CONSTANCIA DE NOTIFICACIÓN MEDIANTE PUBLICACIÓN DE AVISO

AUTO N° **09674**

“Por el cual se ordena el archivo de la solicitud de Licencia Ambiental iniciada a través del Auto 0892 del 8 de marzo de 2019 y se toman otras determinaciones”

Figura 4-1 Pasos y Aspectos Considerados para la Definición y Delimitación del Área de Influencia

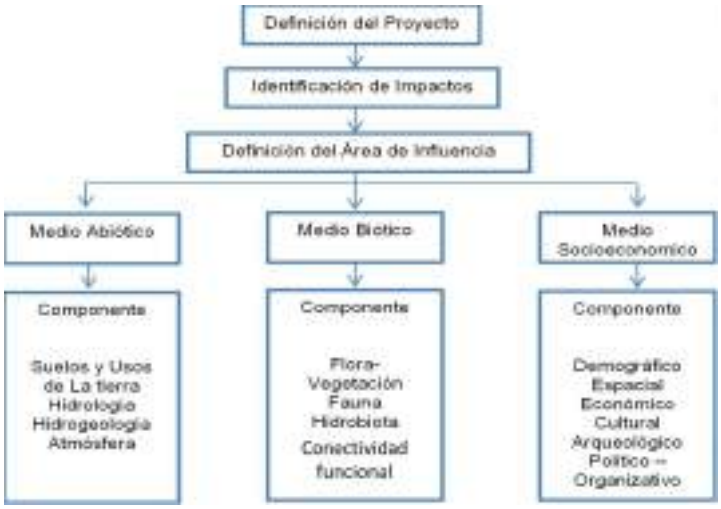
En concordancia con lo anterior, dadas las debilidades en los análisis efectuados, existe un alto grado de incertidumbre en cuanto a los cambios en la composición y funcionalidad de los ecosistemas para evaluar la respuesta real del desplazamiento de las especies y la calidad de hábitat por la modificación en los ecosistemas presentes en el área. En este sentido no se tiene un planteamiento certero para el manejo del impacto, su escala de manifestación y su interacción con otros componentes que define la integridad ecológica, considerando adicionalmente, que los resultados obtenidos no representan la realidad actual de la región en cuanto al atributo de conectividad ecológica, lo cual lleva a cuestionar la trascendencia y el dominio del impacto, y como consecuencia, la delimitación actual del área de influencia.

Figura 7-1 Tramos de Cauce donde se Presenta Disminución del Flujo Base

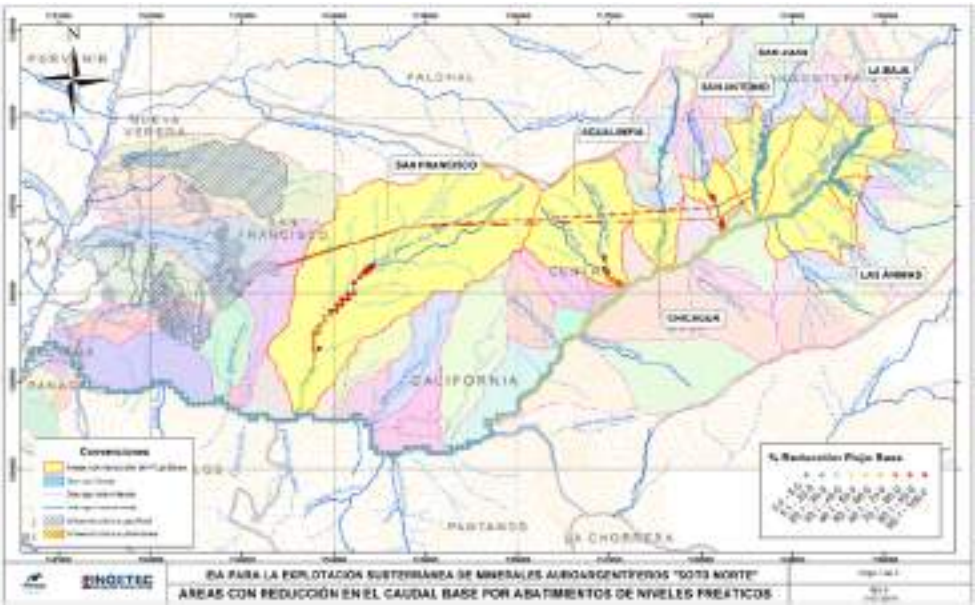
no analiza lo que representa la reducción del caudal base en los diferentes meses del año o en condiciones extremas como puede ser la presencia de un fenómeno de El Niño fuerte, o simplemente, durante los meses de menores precipitaciones del año. Tal ausencia de análisis tanto en la evaluación de los impactos como en los planes de manejo ambiental propuestos no permite un pronunciamiento respecto de sobre de la solicitud de la licencia ambiental del proyecto "Soto Norte".
